泊発電所3号炉

施設の耐震評価に用いる地盤の液状化の評価方針

令和5年6月5日
北海道電力株式会社

審査会合における指摘事項に対する回答【指摘事項 221206-10】(1/2)

液状化検討対象施設の選定及び解析手法選定フロー(屋外重要土木構造物及び津波防護施設等)

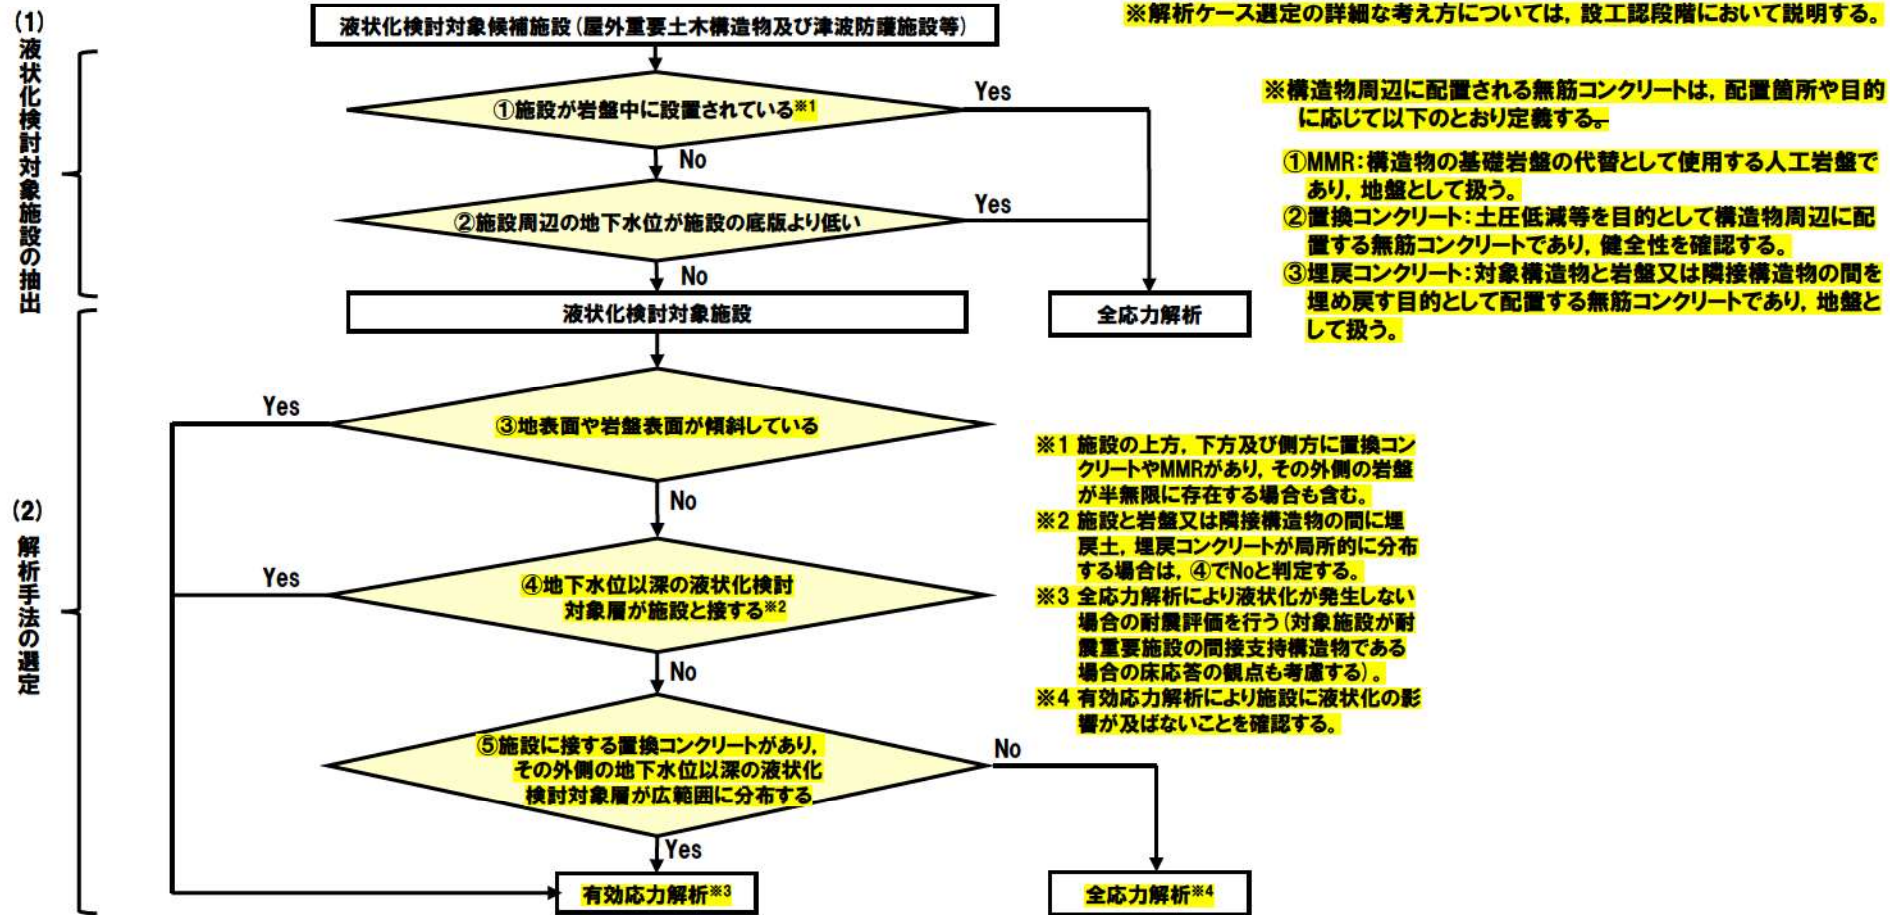
【指摘事項 221206-10】

液状化検討対象施設が改良地盤等に囲まれている場合における地盤の液状化等を考慮しない耐震評価手法を選定する際の考え方については、以下に示す内容を踏まえて説明すること。

- 改良地盤等が耐震性を有していること。
- 液状化検討対象施設について、改良地盤等の外側の地盤に液状化等が生じる場合及び液状化等が生じない場合のいずれの場合においても、それぞれの評価が可能な解析の結果同士の比較によって、当該施設の安全機能が損なわれるおそれがないことを定量的に示す方針であること。
- 液状化検討対象施設が改良地盤等の内側に局所的に分布する地盤の液状化等による浮上りの影響を受けないこと。

- 液状化検討対象施設の選定及び解析手法選定フロー（屋外重要土木構造物及び津波防護施設等※¹）を、以下に示す考え方に基づき、見直した（修正後の液状化検討対象施設の選定及び解析手法選定フローをp7に示す）。
- 構造物周辺に配置される無筋コンクリートを以下のとおり定義し※²、解析手法選定フローでは、健全性を確認する無筋コンクリートを「置換コンクリート」と記載した。
 - 置換コンクリートの外側に液状化検討対象層が広範囲に分布する場合、有効応力解析を選定するフローとし、全応力解析により液状化が発生しない場合の耐震評価を行うことを記載した（p7に示す解析手法選定フローの⑤でYesと判定するケース）。
 - 施設と岩盤又は隣接構造物の間の埋戻土等が局所的に分布する場合、かつ、地下水位以深の液状化検討対象層が広範囲に分布しない場合は、全応力解析を選定するフローとし、有効応力解析により施設に液状化の影響（浮上り等）が及ばないことを確認することを記載した（p7に示す解析手法選定フローの④でNo、⑤でNoと判定するケース）。

※1 粒度試験に用いた試料の採取位置、標高及びボーリング柱状図における地質

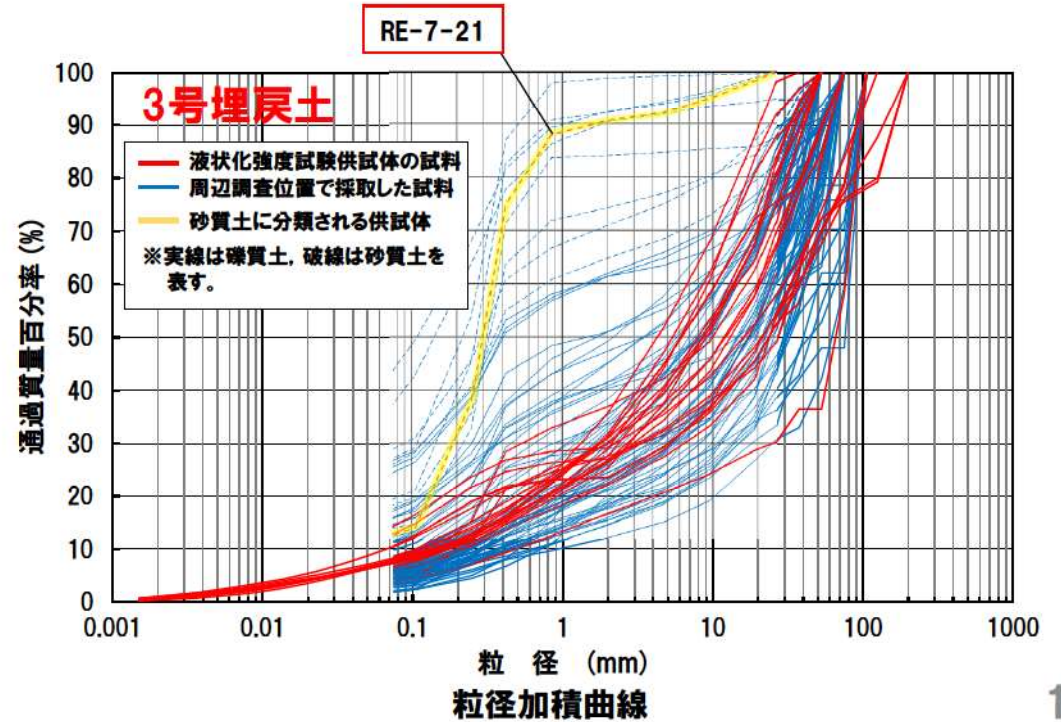
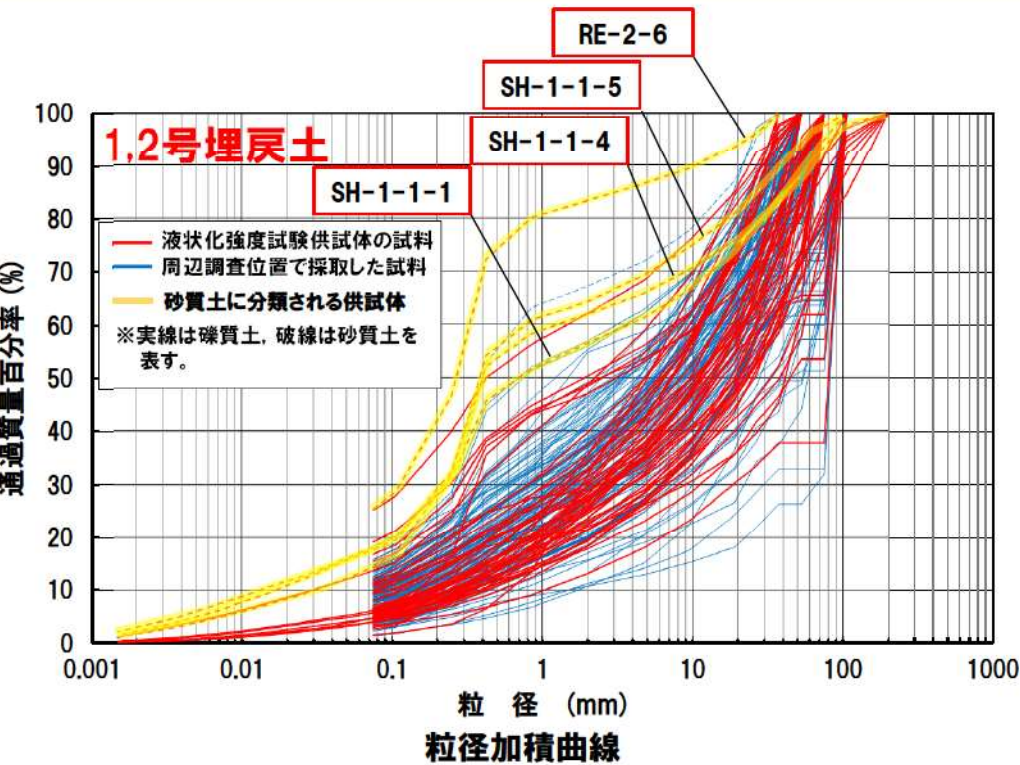
【指摘事項 221206-07】

埋戻土の粒度分布について、以下に示す内容を整理した上で、埋戻土の複数の粒径加積曲線の敷地内における分布の傾向を分析して説明すること。また、当該分析結果を用いて、液状化強度試験の試料採取位置の代表性確認の指標としての妥当性を説明すること。

- 粒度試験に用いた試料の採取位置、標高及びボーリング柱状図における地質
- 建設時における埋戻土の施工及び品質管理

○ 埋戻土の粒度分布に用いた試料の採取位置等※1と品質管理等※2を整理した結果及び敷地内の埋戻土における液状化強度試験位置の粒度分布の傾向を分析した結果を以下に示す（詳細は[4条-別紙9-添付資料-8]を参照）。

整理・分析項目	整理・分析結果
粒度試験に用いた試料の採取位置、標高及びボーリング柱状図における地質の整理	○埋戻土の液状化強度試験に用いた供試体の多くは礫質土に分類され、一部、砂質土に分類される（土層の分類は、地盤工学会JGS0051に基づく地盤材料の工学的分類（以下、「三角座標による分類」という）に基づくものである）。 ○砂質土に分類される埋戻土の供試体採取位置について、平面分布及び深度分布の一定の傾向は認められない。
埋戻土の施工及び品質管理の整理	○1,2号埋戻土は、砂質土に分類される供試体が3号埋戻土に比べて多い。 ○1,2号炉の埋立整地工事の範囲は、ブルドーザによりまき出し厚や転圧回数等の品質管理規定がない施工が行われたため、供試体を採取する位置により粒度の小さい埋戻土が出現し易くなっていることが要因であると考えられる（埋戻土の品質管理の詳細は[4条-別紙9-添付資料-5]を参照）。
液状化強度試験に用いた砂質土の供試体の分析	○砂質土に分類される埋戻土の供試体写真を確認した結果、比較的粒径の小さい砂分主体で構成されている。
粒度分布の傾向分析 (分析結果はp11を参照)	○液状化強度試験の供試体の粒径加積曲線は、礫質土が多くを占め、一部砂質土が存在する。 ○液状化強度試験の供試体の粒度分布はばらつきがあるものの、礫質土及び砂質土ともに概ね粒度試験結果全体の範囲に含まれている。
液状化強度試験結果の傾向分析 (分析結果はp12を参照)	○砂質土に分類される埋戻土の液状化強度は、液状化強度試験結果全体の中で最も低い値を示している。 ○礫質土に分類される埋戻土の液状化強度は、砂質土と比較すると高い値を示す傾向がある。

- 埋戻土は三角座標による分類では砂質土及び礫質土で構成され、液状化強度は砂質土で低い値、礫質土で高い値を示す傾向がある。
- 粒度分布と液状化強度には相関が認められることから、埋戻土の試料採取位置の代表性確認指標として粒度分布を用いることは妥当であると判断する。
